改善箇所説明図

前輪緩衝装置全体図

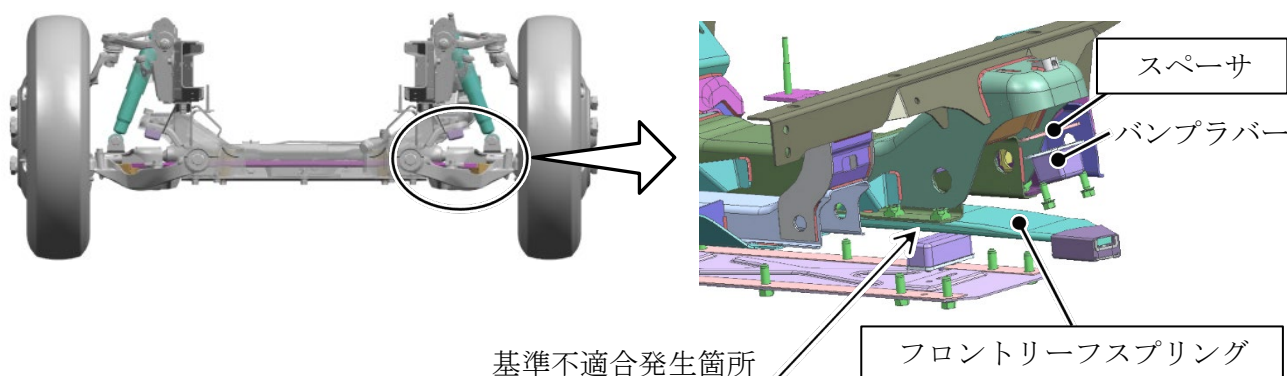
前輪緩衝装置において、フロントリーフスプリングの設計検討が不十分なため、高重心および積載重量が大きい架装で使用された場合、ロール時の入力に対する強度が不足している。そのため、そのまま使用を続けると、当該リーフスプリングが折損し、最悪の場合、走行安定性が損なわれるおそれがある。

全車両、フロントリーフスプリングを対策品に交換し、バンブラバーにスペーサを追加する。

識別：助手席側ドア開口部のシリアルナンバープレート上部中央の位置に、識別シール（金色）を貼付する。
